Putzerrichtlinie Stellungnahme : Vorläufige Ergebnisse

Dieses Blatt ist vorläufig Ersatz für das Blatt 415.2.6.2.

Die Schnittstelle:

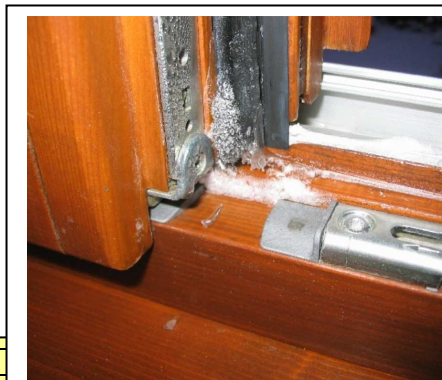
Aus dem Leitfaden heraus, darf der Fensterbauer, seine Verantwortung der RAL-Grundlage wohl an ein anderes Gewerk abgeben, wenn das schriftlich fixiert wird. Dabei ist dann der Fensterbauer immer noch nicht aus dem Rennen. Denn er hat dann dem Nachgewerk Putzer klare Grundlagen aufzugeben, wie sein Fenster eingebaut werden kann damit es funktionsfähig wird.

Der Putzer dann rechtlich gesehen die Arbeiten des Fensterbauers übernimmt und dafür auch gerade stehen muss. Der Putzer allerdings bekommt aus der Richtlinie einfach nur die Grundlage aufgegeben, dass er diesen Einbau mit einer Putzschiene erledigen kann.

Grundlegend wird der Gerichtssachverständige prüfen ob der Fensterbauer nach den RAL-Grundlagen eingebaut hat. Der zeigt sein Dokument, dass das ein Nachgewerk übernimmt und somit geht der Putzer mit der Putzschiene an dieser Schadensstelle Pleite. Denn er hätte dann ganz identisch nach dem Leitfaden des Fensterbaus einbauen müssen und nicht nach den Grundlagen der Putzerrichtlinie einfach nur eine Putzleiste aufzubringen. .

Damit wäre dann auch der Putzer dafür verantwortlich, wenn das Fenster in den Wintermonaten wie im Bild gesehen zufriert. Der Fensterbauer würde sich dabei die Hände reiben, da er ja nicht für den Einbau der Fensteranschlussfuge mehr verantwortlich ist weil ein Fremdgewerk in seine Leistung eingegriffen hat. Dazu haben zwischenzeitlich Gerichte Ihre eigene Meinung, die sich mit dieser Putzerrichtlinie nicht decken. Daher ist ein Unterschied zwischen einem Leitfaden und einer Richtlinie!!!
